## 改善箇所説明図

### 基準不適合発生箇所

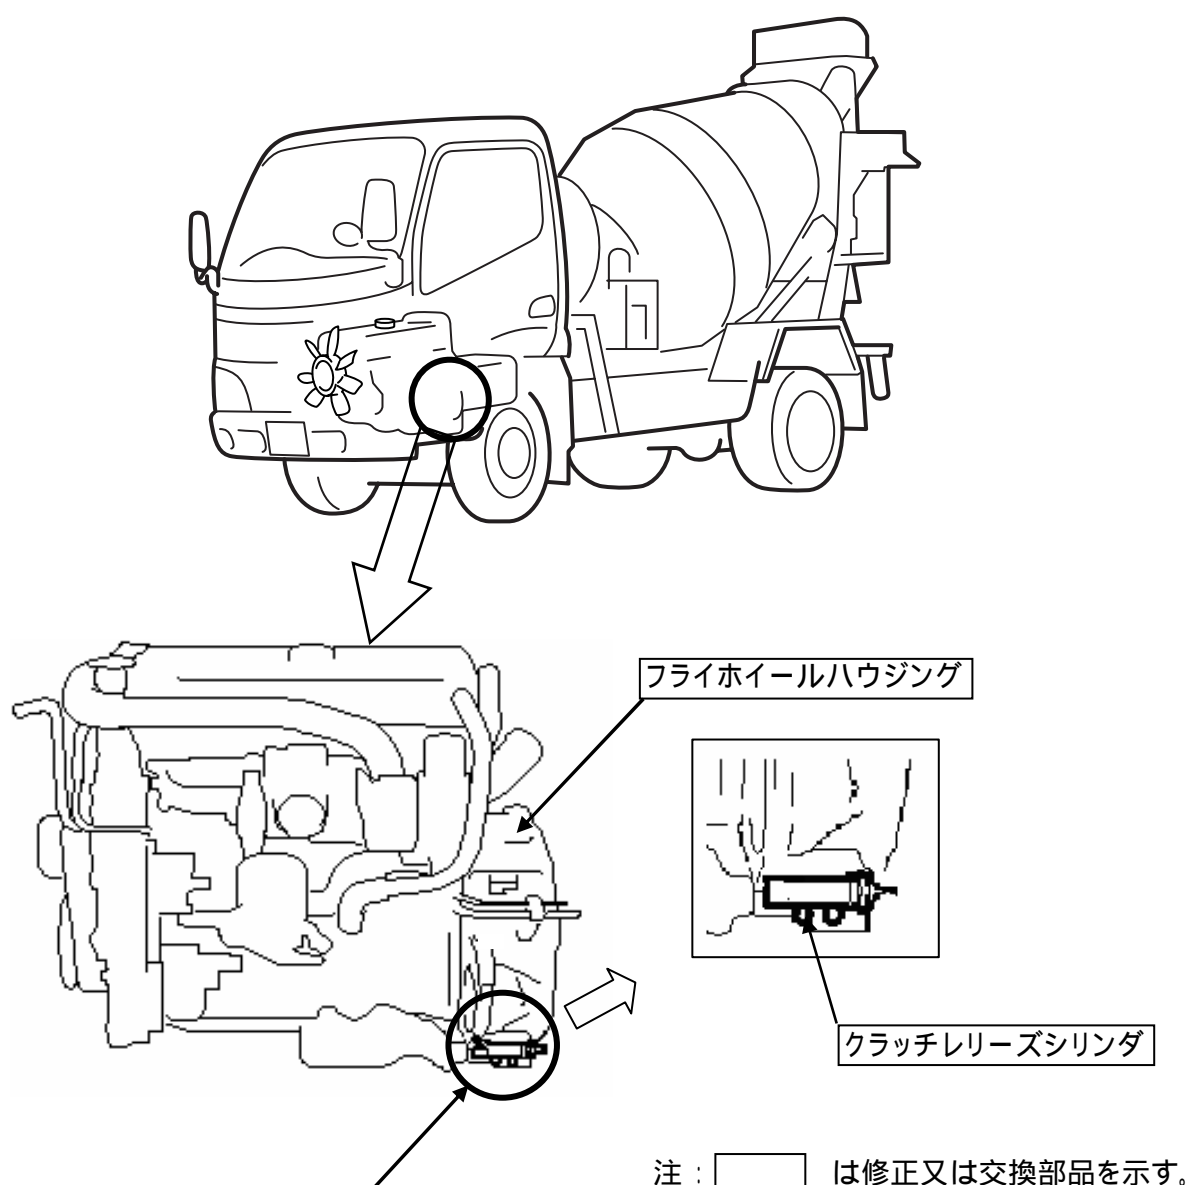
フライホイールPTO付車において、フライホイールハウジングのクラッチリリースシリンダ取付面の成形が不適切なため、クラッチリリースシリンダを取り付ける際に当該ハウジング部に干渉し、クラッチリリースシリンダの取付ステーが密着しない状態で締め付けられたものがある。そのため、当該シリンダの取付ステーに亀裂が生じ、最悪の場合、当該シリンダが脱落してクラッチが切れなくなるおそれがある。

全車両、フライホイールハウジングの形状を修正するとともに、クラッチリリースシリンダを新品に交換する。

識別：フライホイールハウジングのクラッチリリースシリンダ取り付け上部に黄色ペイントを塗布する。
